# **AUTORITA' PORTUALE DI CAGLIARI**

## ADEGUAMENTO TECNICO FUNZIONALE DEL PIANO REGOLATORE PORTUALE

**RELAZIONE TECNICA**

#### **TERMINAL RO - RO**

**Fig. 1: PORTO CANALE DI CAGLIARI – P.R.P. VIGENTE**

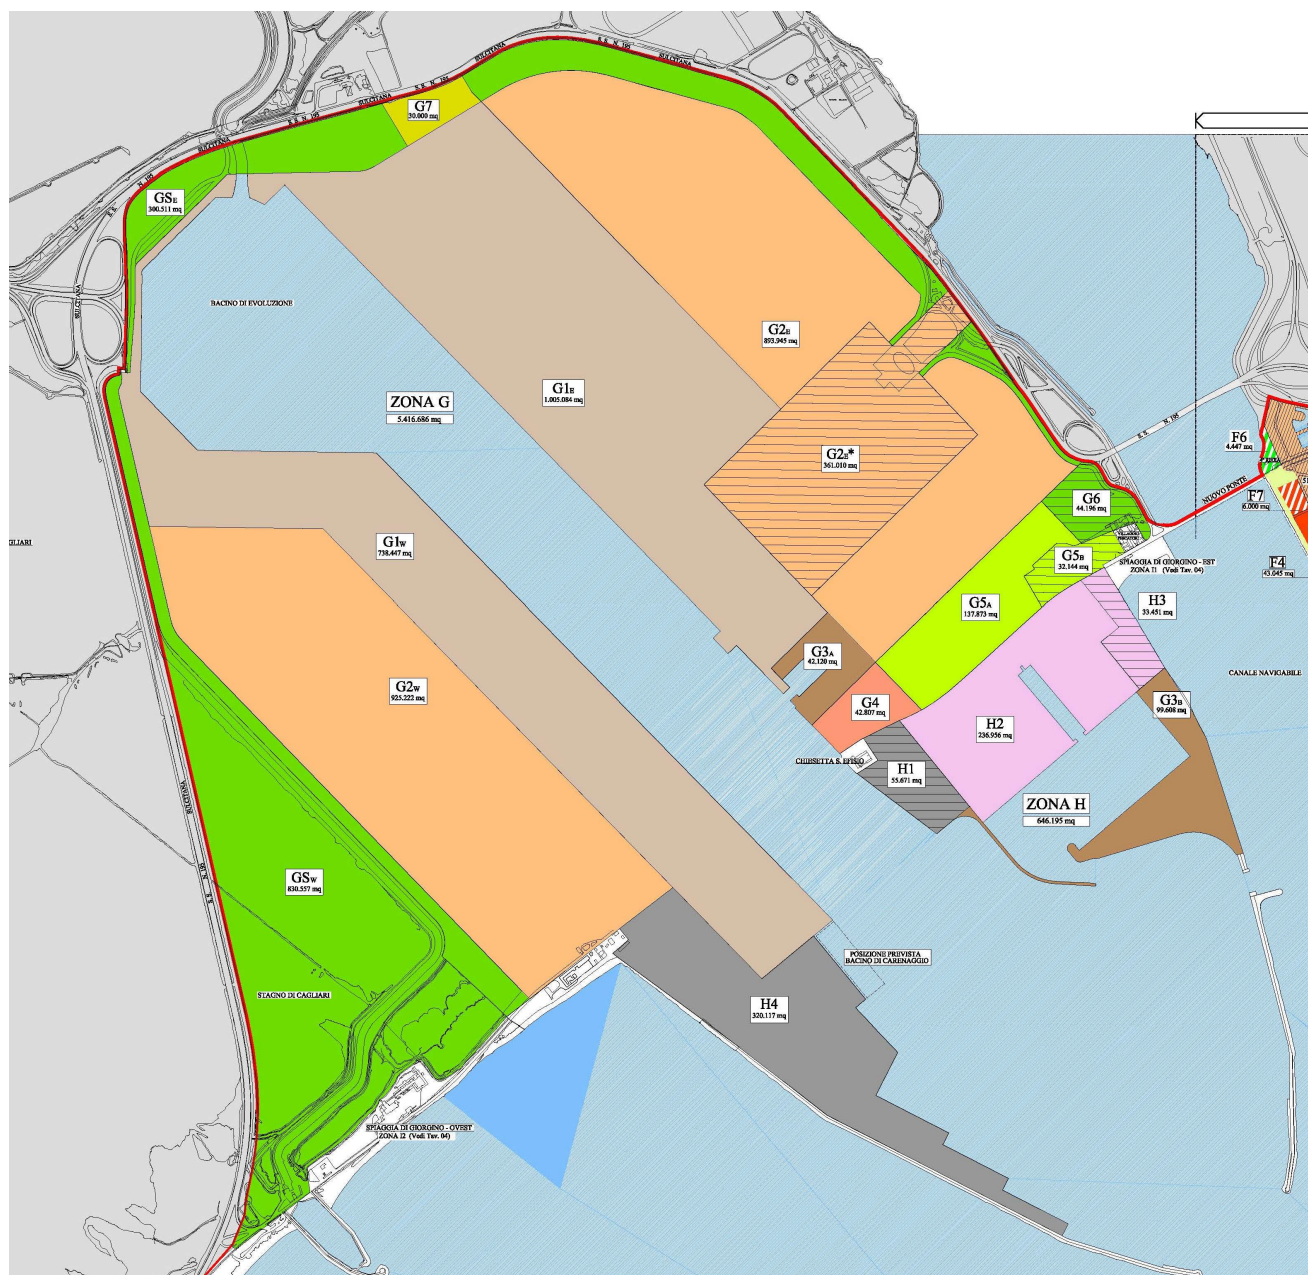
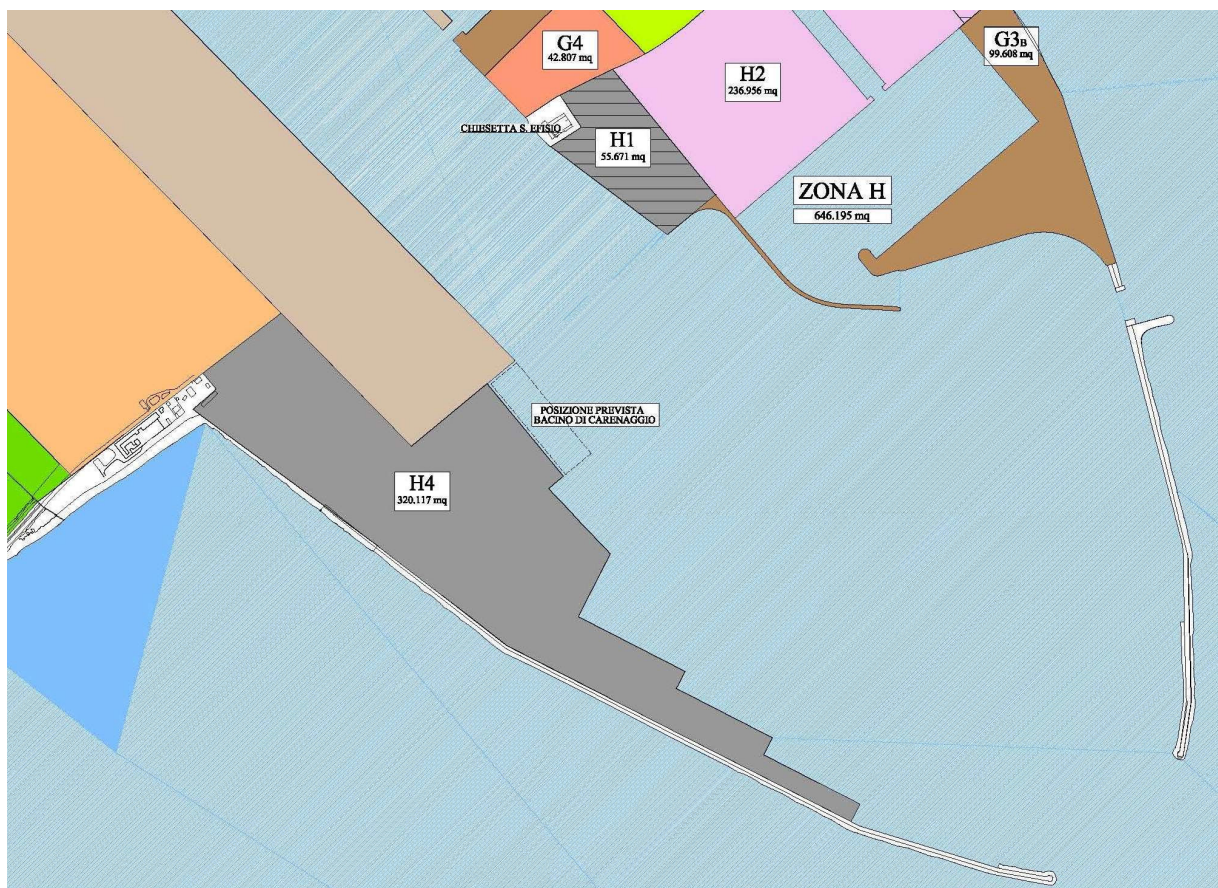
Nella figura 1 è riportata la configurazione del Porto Canale prevista nel P.R.P. con indicate le destinazioni d'uso delle diverse aree / banchine, mentre nella figura 2 è riportato il dettaglio relativo all'avamporto ovest dove è prevista la realizzazione del Terminal Ro Ro.

Il Terminal nella configurazione di P.R.P. si sviluppa lungo la diga foranea di ponente, è previsto abbia una superficie complessiva di 320.117 mq con un numero massimo di ormeggi pari a 6 e che sia dotato, in adiacenza al canale d'ingresso al Porto Canale, di un bacino di carenaggio fino alle dimensioni di (250x50) m.

**- Fig. 3: PLANIMETRIA DI PROGETTO -**

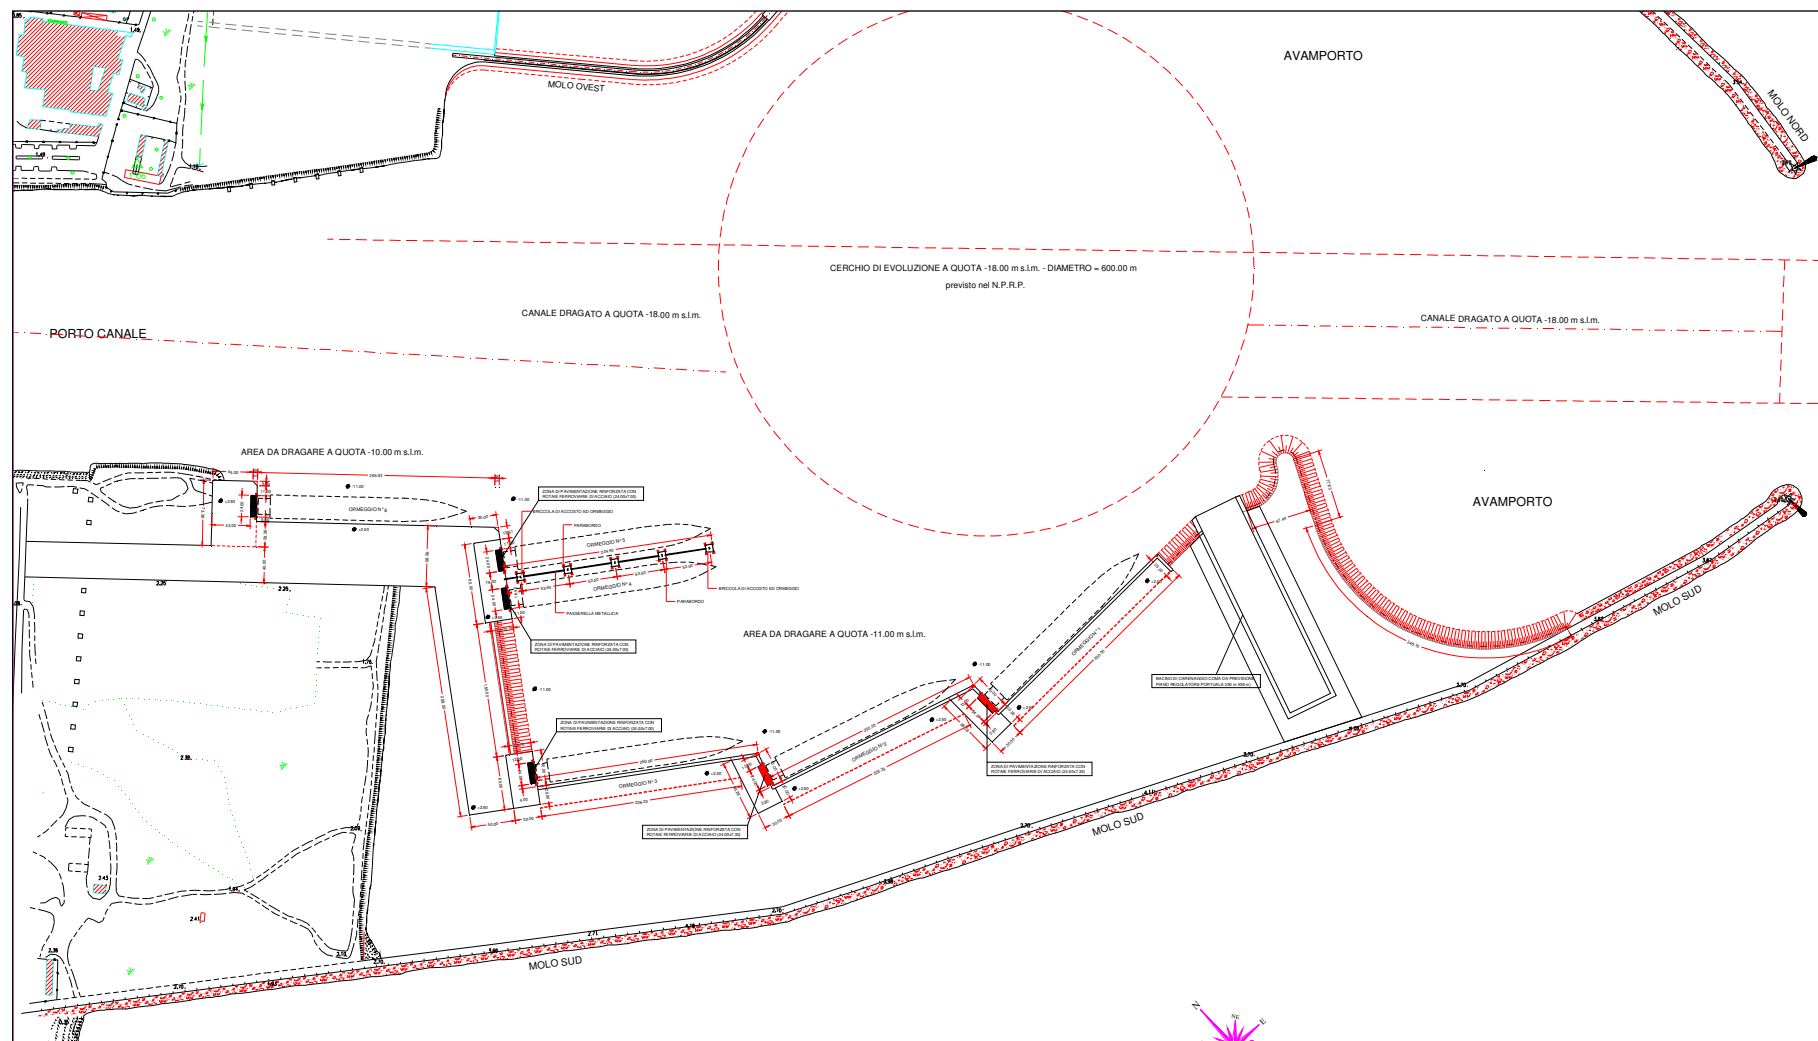
La soluzione progettuale scelta, il cui lay-out è riportato nella figura 3, consente di ottemperare alle prescrizioni del Consiglio Superiore dei LL.PP. e rappresenta un buon compromesso tra *operatività, funzionalità e gestione del Terminal* (numero elevato di accosti, ampia flessibilità, costi di gestione contenuti) e *aspetti ambientali e sistema portuale* (possibilità di conferire i materiali dragati con buone caratteristiche meccaniche nelle aree dove devono essere realizzati i piazzali e di quelli non idonei nelle cassa di colmata ricavata a tergo delle fasce pavimentate del Terminal).

Il progetto prevede la realizzazione di n.6 accosti e dei relativi piazzali, nonché il dragaggio degli specchi acquei antistanti alla profondità di -11 m s.l.m. per le manovre di accosto e di ormeggio.

Altri tre ormeggi sono stati previsti perpendicolarmente alla diga foranea di ponente, mediante l'avanzamento di circa 150 m dell'attuale linea di riva dell'avamposto ovest: quello più vicino alla diga foranea ha una lunghezza di 226 m circa ed una larghezza di 40 m; gli altri due, più vicini al canale e della larghezza complessiva di 90 m, sono ottenuti col posizionamento di n.5 briccole metalliche su pali collegate da una passerella, anch'essa metallica, disposta perpendicolare alla banchina stessa.

Gli ultimi due ormeggi, della larghezza di 40 m e della lunghezza di 250 m, sono realizzati "lungo" la diga foranea ad una distanza media da essa di circa 135 m.

Nella parte terminale, in prossimità della scogliera di protezione, è prevista la realizzazione di una darsena delle dimensioni di 250 x 25 m, all'interno della quale è possibile inserire un bacino galleggiante, ovvero realizzare un bacino di carenaggio con tutta la sua attrezzatura.

**- Configurazione 1. con previsioni di Piano -**

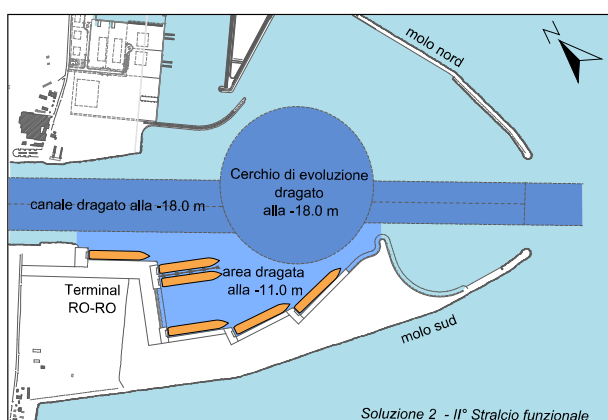
I risultati dello Studio hanno evidenziato che la configurazione di cui al punto 1. (che tiene conto delle previsioni di Piano: approfondimento del canale e realizzazione del 2° bacino di evoluzione) garantisce, *“per tutte le condizioni di moto ondoso simulate, valori dell’altezza d’onda residua nelle aree di evoluzione ed in corrispondenza degli ormeggi inferiori ai 50 cm, che non condizionano l’operatività del terminale”*.

**- Configurazione 2. con situazione attuale -**

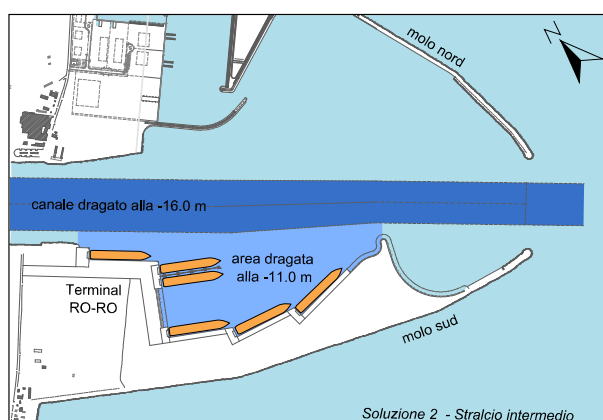
Per la configurazione di cui al punto 2. (in assenza dei dragaggi previsti nel Piano e, pertanto, nelle condizioni attuali) lo Studio evidenzia che il modesto incremento dei valori dell’altezza d’onda *“non pregiudica l’operatività del terminale”*.
